Revisión y Aprobación del Plan de Inversiones en Transmisión para el Área de Demanda 1

Período 2025-2029

Lima, febrero 2024

Anexo A
Análisis de las Respuestas a las
Observaciones formuladas a la
PROPUESTA INICIAL

Gráfico N° 6-3
Radio de Acción de subestaciones existentes

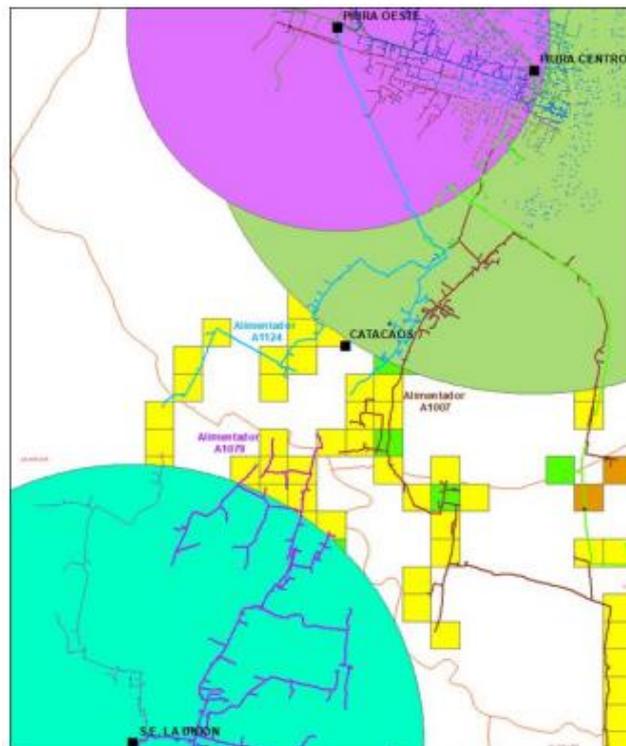
En la evaluación, ENOSA considera los radios de acción de las subestaciones existentes, pero no considera a la SET Grau aprobado en el PI 2017-2021, menciona además que el centro de carga se encuentra a 600 metros de la ubicación donde se construye la subestación, que se determinó utilizando los polígonos de Voronoi, de la siguiente Gráfico N° 6-3 (Figura 12 de su PROPUESTA FINAL), se puede observar que la ubicación de la SET Catacaos no estaría en el centro de carga y estaría ubicado en el límite del radio de acción de la SET Piura Centro.

En la evaluación realizada por Osinergmin, en la modificación del PI 2021-2025, se hizo notar a ENOSA que la SET Catacaos no solucionaba la caída de tensión en el nivel de 10 kV, por lo que se sugirió, a modo de solución, alimentar la demanda de Catacaos desde la SET Grau, para lo cual se requeriría que el alimentador pase de 10 kV a 22,9 kV. Corresponde a ENOSA demostrar la imposibilidad de aplicar tal propuesta y que por el contrario demostrar que desde la SET Catacaos si podría solucionar tal problemática.

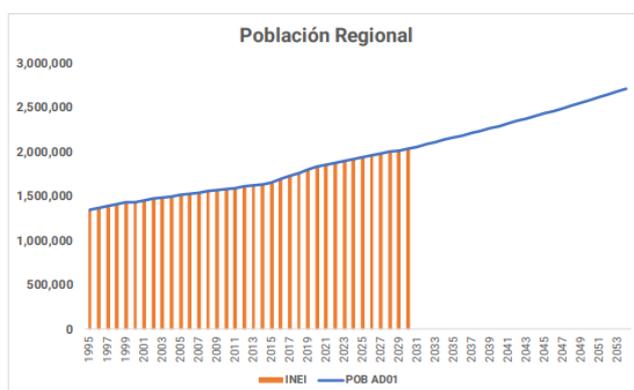
En el ESTUDIO, ENOSA menciona que la población de los departamentos se ponderó de igual manera que para el caso del PBI departamental, y utilizando idéntico factor de participación. Asimismo, del archivo “F-100-AD01.xlsx”, formato F-104, se verifica que ese factor de participación hace referencia a los factores de proporcionalidad de ventas en MWh por departamentos que conforman un Área de Demanda, lo cual es correcto. No obstante, en el cálculo de la población del AD1 del año 2022, se verifica que no se emplearon esos factores de participación por departamento, según el archivo “Población regional.xlsx”.

En ese sentido, se requiere que ENOSA calcule la población del AD1 a partir de las ponderaciones en función de las ventas de energía en cada departamento que conforma esa Área de Demanda (misma metodología que se siguió para la variable PBI).

Asimismo, en la proyección de población del periodo 2023-2054, se sugiere a ENOSA que use las estimaciones y proyecciones al año 2025 y al año 2030 de la población por departamento realizadas por el INEI en el Boletín de Análisis Demográfico N° 39 (https://www.inei.gov.pe/media/MenuRecursivo/publicaciones_digitales/Est/Lib1702/libro.pdf) y extrapolar los datos departamentales 2023-2024 y 2026-2029 en función de las tasas de crecimiento 2022-2025 y 2025-2030, respectivamente; para el periodo 2031-2054 mantendrá constante la tasa de crecimiento promedio anual departamental del periodo 1996-2030. Posteriormente, dichos valores departamentales se emplearán para la construcción de los valores proyectados de la variable Población del AD1 a partir de las ponderaciones en función de las ventas de energía en el Año representativo (2022).

Por tanto, ENOSA debe considerar lo mencionado en los párrafos para la proyección de la variable Población por departamento para luego, mediante los factores de participación, se estime las proyecciones del AD1.

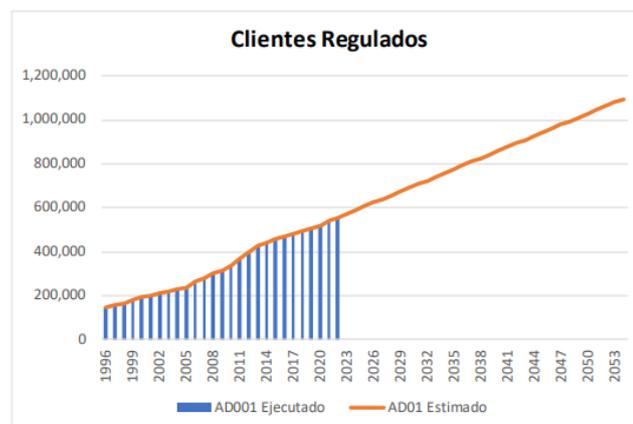
Asimismo, se evidencia que ENOSA no ha seguido los criterios señalados por OSINERGHMIN para la proyección de la variable Población.

Por las razones expuestas, esta observación se considera parcialmente absuelta.

Figura 1: Registros de fecha 02/12/2022 de la barra Piura Centro 10 kV presentados por ENOSA

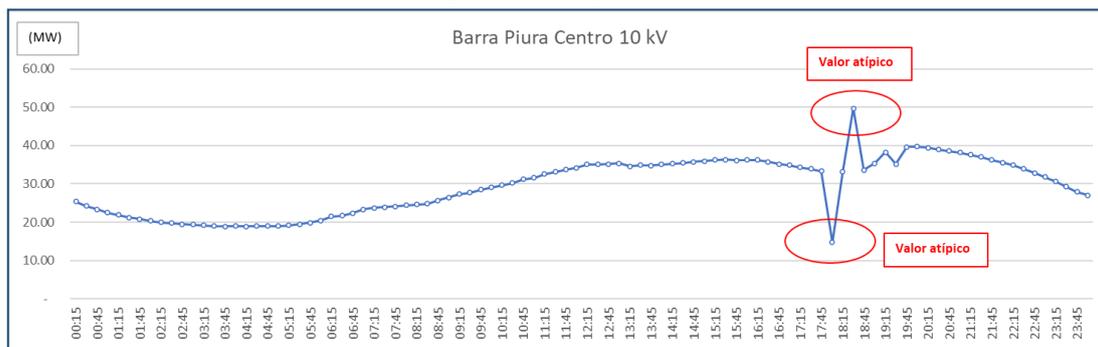
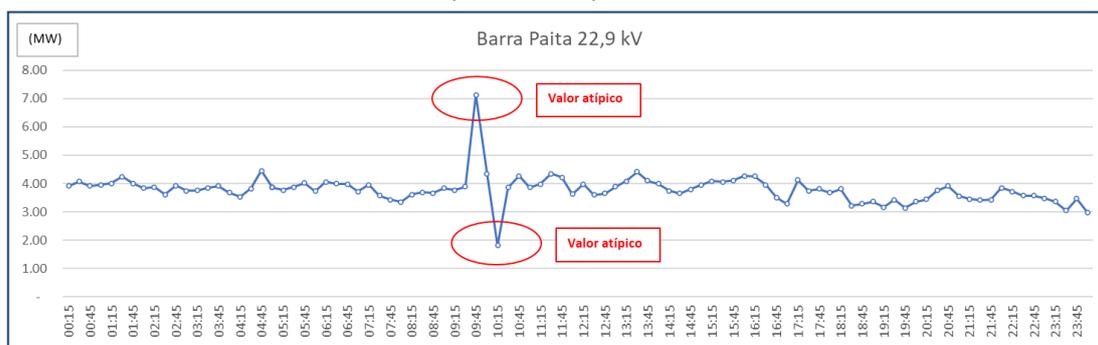
En la hoja "Registros" del archivo "F-100-AD01.xlsx", se presentan los registros de mediciones de cada 15 minutos. Se verifica que no se ha realizado la depuración de datos atípicos como, por ejemplo, se observa en las barras PIURA CENTRO 10 kV y PAITA 22,9 kV. Ver Figura 1 y Figura 2. Cabe mencionar que, los ejemplos mostrados no son los únicos casos que han sido identificados del total de registros presentados. En tal sentido, ENOSA debe realizar la depuración de datos atípicos, presentar la metodología o criterios adoptados, así como los archivos de sustento correspondientes.

Asimismo, ENOSA debe tener en cuenta que la fuente y/o procedencia de los registros de los medidores de energía utilizados en los cálculos deben ser los mismos que los presentados en la información de remisión de los registros de mediciones en los Sistemas de Transmisión que establece la norma “Formularios, Plazos y Medios para la remisión de los registros de mediciones de los Sistemas de Transmisión”, aprobada con Resolución N° 048-2018-OS/CD; y en caso hubiera algunas diferencias, debe explicar y sustentar los motivos por los cuales difieren.

Por ejemplo, para los registros provenientes de los devanados en 10 kV de Piura Centro y de 22.9 kV de Paita se ha podido detectar los siguientes outliers:

Posteriormente dichos “outliers” fueron depurados, tomando en cuenta que son datos puntuales, se tomó el promedio de las mediciones ± 15 minutos.

Con respecto a las mediciones del devanado en 10 kV de La Unión, se corrigió en base a las mediciones en 60 kV.

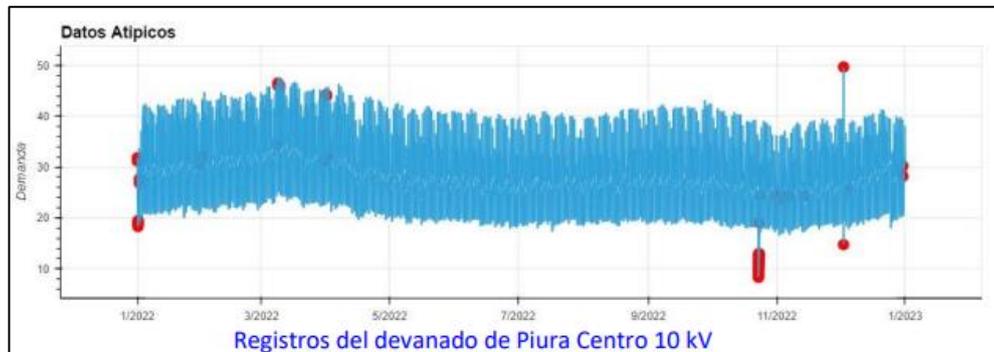
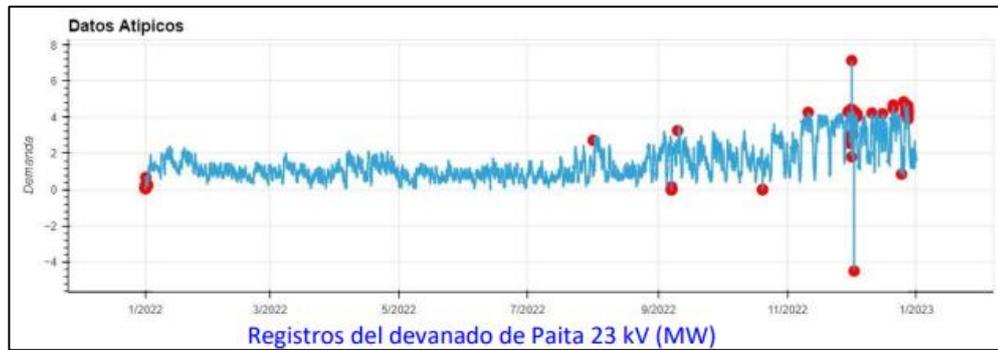
De otro lado, se aprecian casos de registros de mediciones incompletos y/o inconsistentes. Por ejemplo, se observan registros en cero (0) en la barra LA UNIÓN 10 kV, para el mes de octubre, y en la barra PAITA INDUSTRIAL 10 kV, en el mes de setiembre. Al respecto, se requiere que ENOSA debe explicar las condiciones que permitieron esas mediciones.

En caso no se cuente con los registros para algunos de los días del año representativo, se sugiere que ENOSA tome en cuenta los registros de los días similares próximos (de similares características), en concordancia a lo señalado en el numeral 8.1.1 de la NORMA TARIFAS.

Figura 1

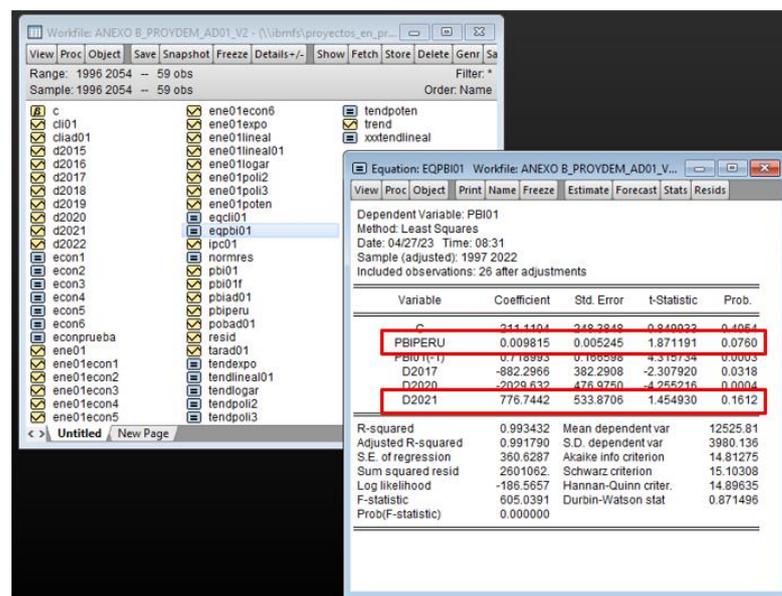
Así también, entre otras observaciones halladas, se verifica que la proyección del PBI del AD 1 no está correctamente sustentada pues en el ESTUDIO se menciona una ecuación de regresión que no es consistente estadísticamente, ya que se evidencian dos variables que no presentan significancia individual ($P\text{-value} > 0,05$) como se aprecia en la Figura 1.

En línea con lo anterior, en el ESTUDIO no se ha encontrado mayor sustento sobre la especificación de regresión empleada, a pesar de que se evidencia tres (03) variables categóricas en la ecuación, tal como se aprecia en la Figura 1. Al respecto, se desconoce qué ha motivado el uso de las variables dicotómicas D2017, D2020 y D2021 para explicar el comportamiento futuro del PBI del AD1. Por lo anterior, se solicita a ELECTROPERÚ especifique, reestime y fundamente la validez estadística de su modelo de manera que este cumpla con la significancia individual de sus variables y con las pruebas de validación estadística (Autocorrelación, Normalidad de Residuos y Heterocedasticidad) establecidas en la NORMA TARIFAS.
